BARDU KOMMUNE

Vår ref. Saksnr.-løpenr. 16/140-16/1707-9 Oppgis ved alle henv.	Vår dato 19.02.2016	Arkivkode S10	Avd/Saksb TEKNISK/PÅH	Deres ref.
--	------------------------	------------------	--------------------------	------------

Småkraftpakke Bardu - høring

Kartskisse nedenfor viser oversikt over søknadens to alternativer for stasjonsplassering samt forslag fra Bardu kommune vist som alternativ 3.

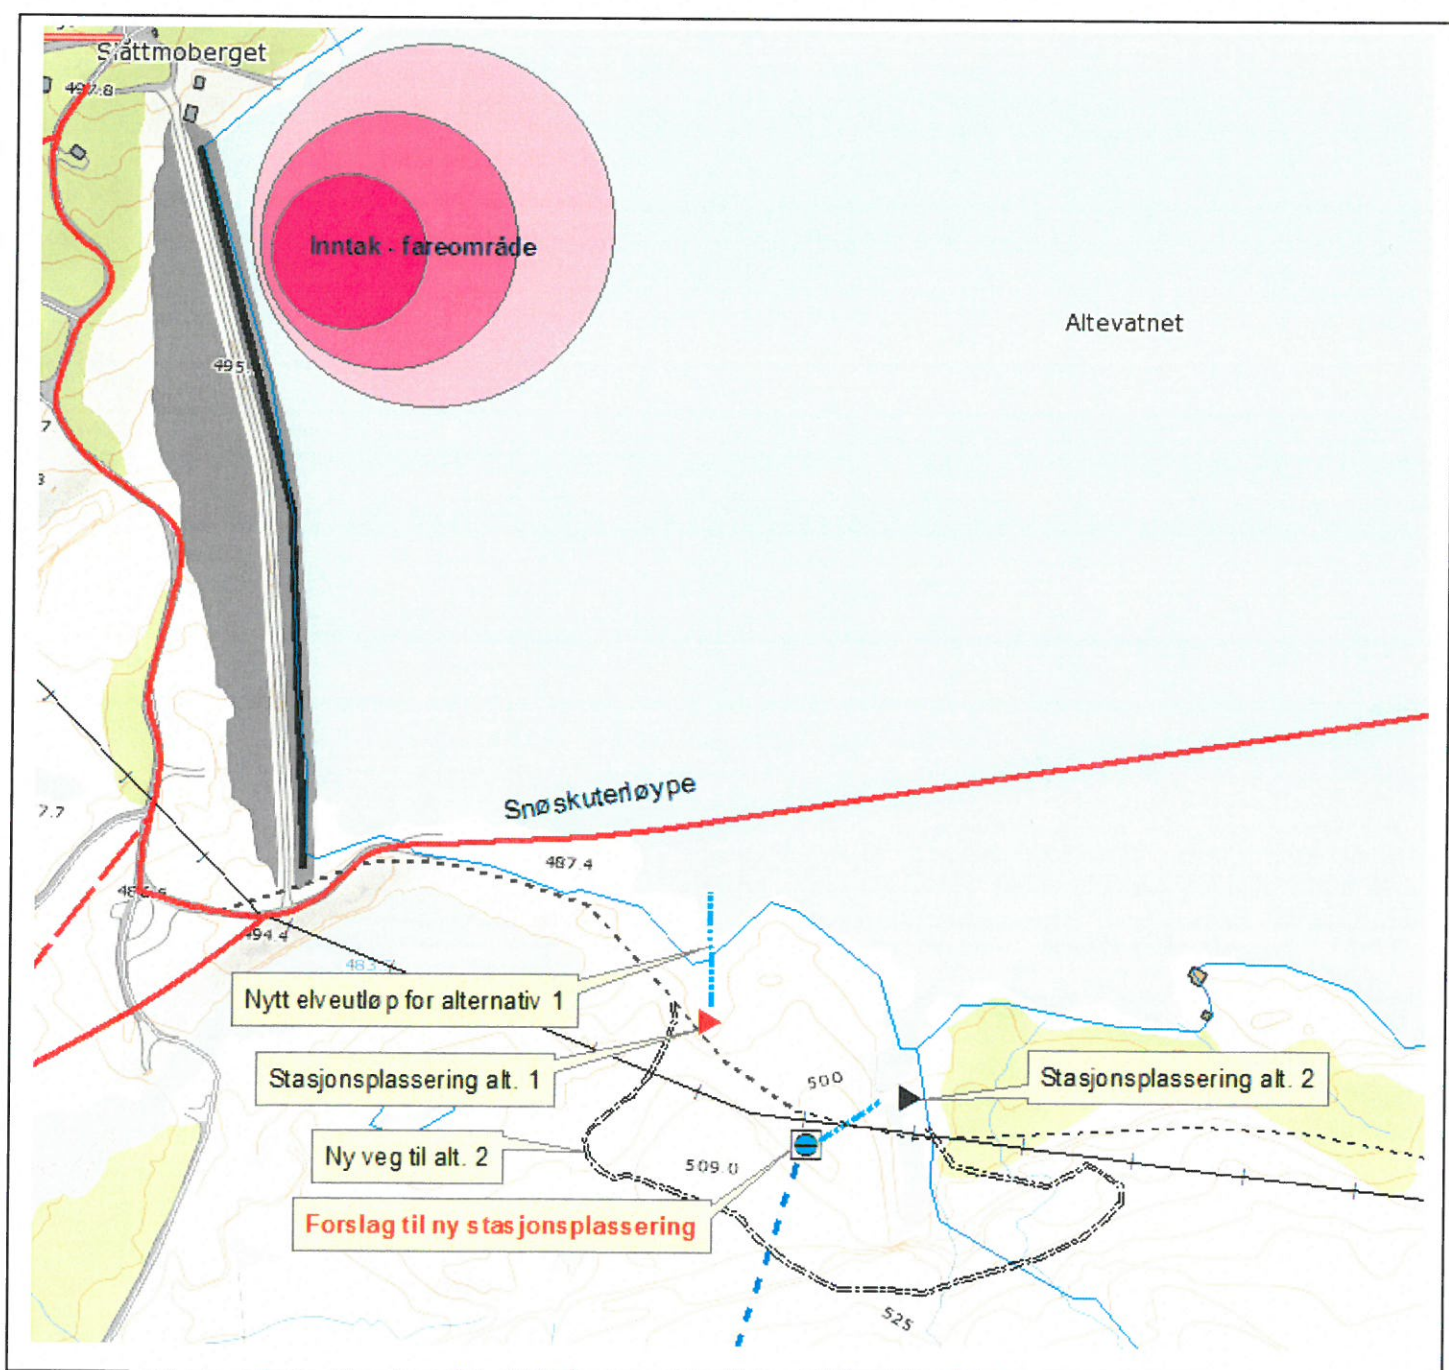
Det er angitt to alternativer i søknaden. Av disse er alt. 2 best pga eksisterende utløpselv opprettholdes. Utenfor dagens utløp er det etablert en ny naturtilstand i løpet av snart 60 år siden utbygginga av Altevetnet med gode fiskeforhold i vatnet utenfor utløpet. Tørrlegging av dagens utløp som konsekvens av alternativ 1, vil ødelegge dette. Alternativ 2 forutsetter en ny veg i bratt terreng noe som er landskapsmessig svært uheldig. Planlagt utløp fra alternativ 1 kommer også en god del nærmere nedkjøringen på isen med dårligere isforhold. **Et 3. alternativ** som kommunen anser som best, er et justert alternativ 1. Stasjonen flyttes opp sørøst inn i søkket (se kartskisse). Utløp fra stasjonen overføres til dagens utløp via rør i steinfylling så høyt opp som mulig. Da vil man unngå å lage et nytt elveløp ut i Altevatnet, man slipper kryssing av tunnel og man opprettholder dagens naturtilstand i eksisterende utløp med en god fiskeplass. Stasjonen blir mer i skjul både fra vannet og ovenfra, bedre støyskjerming, særlig med tanke på den nærmeste hytta og det vil også bli mindre inngrep med vegbygging enn ved alternativ 2.

I hht søknadens pkt 4.2 vedrørende alternativ 1, føres utløpet i kulvert fra kraftverket og ut i Altevatnet under HRV for ikke å ødelegge for isfiskeløypa som kommer ned på isen her. Kommentar: magasinet har sjelden/aldri vannstand opp til HRV og slettes ikke utpå vinteren når nedtappinga har begynt. HRV ligger på 489 moh, og her er noen registrerte vannstander (moh) i 2015: 13. februar 78,95 , 19. mars 477,89, 16. april 477,09 og 14. mai 475,05. Et rør måtte ha gått ned mot LRV for at det skulle ha hatt betydning.

Bardu kommune fremmer innsigelse til stasjonsplassering alt. 1 med nytt utløp som beskrevet i søknaden. Begrunnelse gitt ovenfor.

Aktsomhetsområder for jor- og flomskred

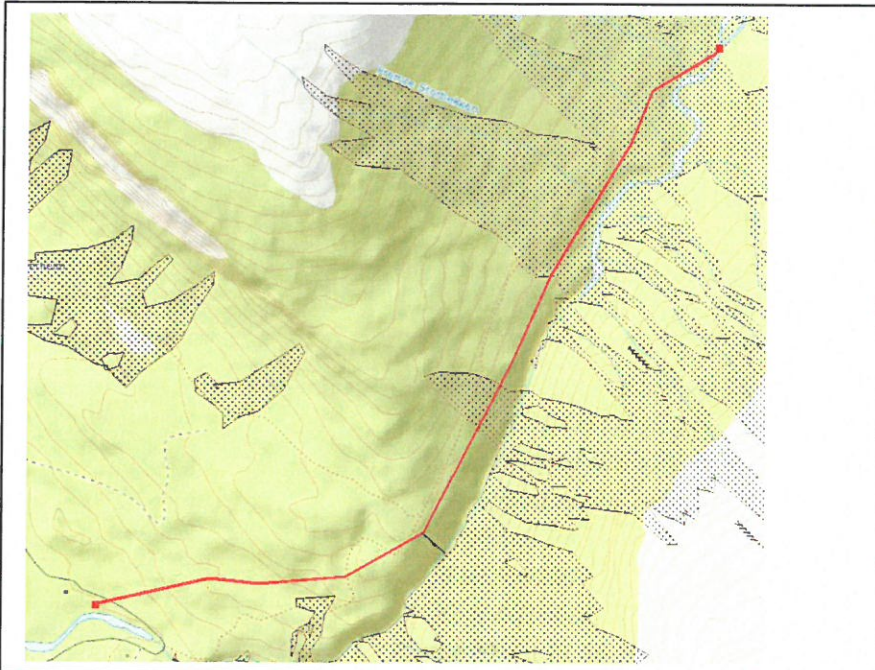
I søknaden bagatelliseres behov for deponering av overskuddsmasser. Det står "Det blir ingen overskuddsmasser av betydning". Av erfaring vet vi at dette er det stor usikkerhet om dette før byggingen starter. Med et så stort rør vil det bli betydelig volum som skal ut av grøfta (om det blir grøft og ikke tunnel). Med en rørlengde på 2500 m og Ø 160 cm så tilsvarer bare dette et volum på vel 5000 m³. Det er ikke beskrevet bruk av omfyllingsmasser, noe som er mangelfullt. Evt deponier i så bratt terreng blir ei stor utfordring. Det er i følge NGI-kart for snøskred og NVE-kart for jord og flomskred vist til at det meste av rørtraseen ligger i aktsomhetsområder for disse skredtyper (se vedlegg nedenfor). Dersom slike deponier raser ut så vil de med stor sannsynlighet havne i elveløpet.
